## セルフラミネートラベルの仕様変更に関するお知らせ

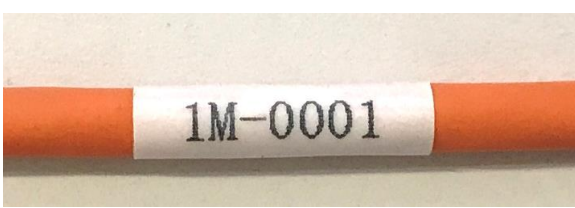
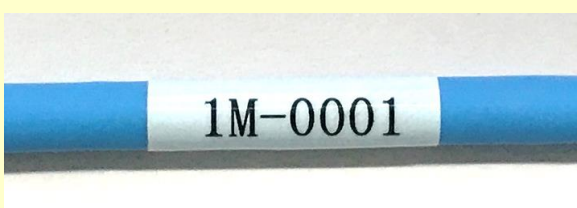
この度、パッチコード等の識別、行先表示をするために使用する「セルフラミネートラベル」ですが、「ドットプリンター用ラベル」を当社標準仕様としておりましたが、視認性を向上させるために「レーザープリンター用ラベル」を標準仕様として変更をさせていただきますので、ご案内申し上げます。

旧 標準仕様		新 標準仕様	
印字方法	ドットプリンター		レーザープリンター	
材質	ポリオレフィン		PBT(ポリブチレンテレフタレート)	
印字部サイズ 	A	25.4mm	A	24.4mm
	B	12.7mm	B	11.9mm
ラベル写真

2017年9月4日受注分より適用。
